HAUTE AUTORITÉ DE SANTÉ

AVIS D'EFFICIENCE

**SAPIEN 3 modèle 9600 TFX avec
cathéters de pose COMMANDER et
CERTITUDE - Edwards Lifesciences**

Date de validation par la CEESP : 13 octobre 2015

Figure 1. Structure du modèle. Source : rapport technique de l'étude d'efficience – Echange technique – Août 2015

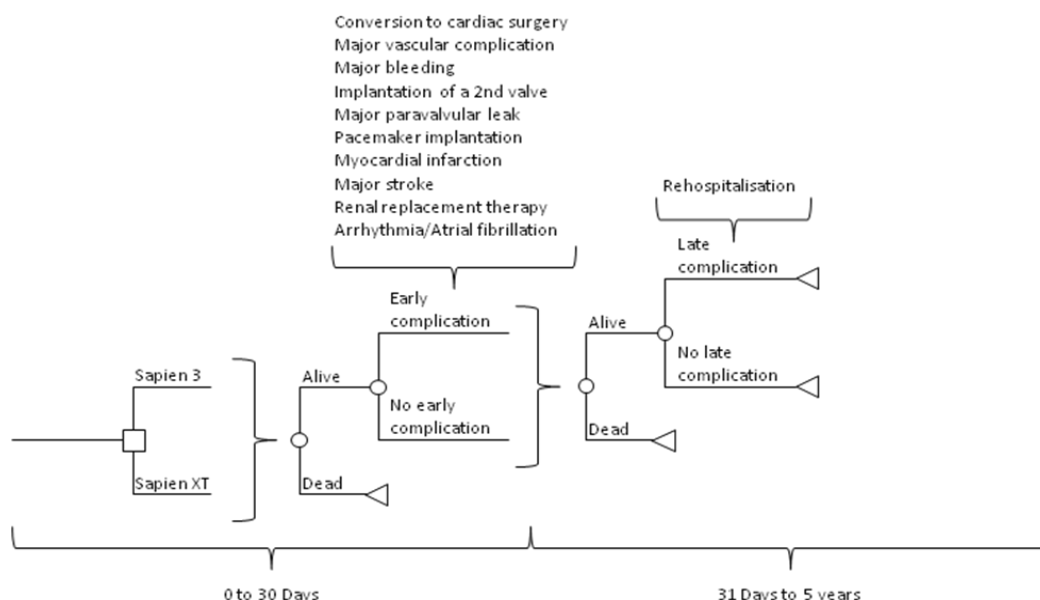
Le choix d'un arbre de décision simplifie la modélisation de l'évaluation économique de Sapien 3 *versus* Sapien XT. Des interrogations subsistent notamment au niveau de l'hypothèse « *très forte* » concernant l'évolution de l'état de santé des patients au-delà de la phase aiguë (après les 30 jours suivant l'implantation du dispositif) :

Les états de santé présentés dans la structure du modèle (figure 1) ne sont pas explicités. La survenue des complications précoces ou tardives n'est pas mentionnée dans le rapport et lors de l'échange technique les réponses aux questions portant sur la structure et les états du modèle n'ont pas apporté de précisions complémentaires.
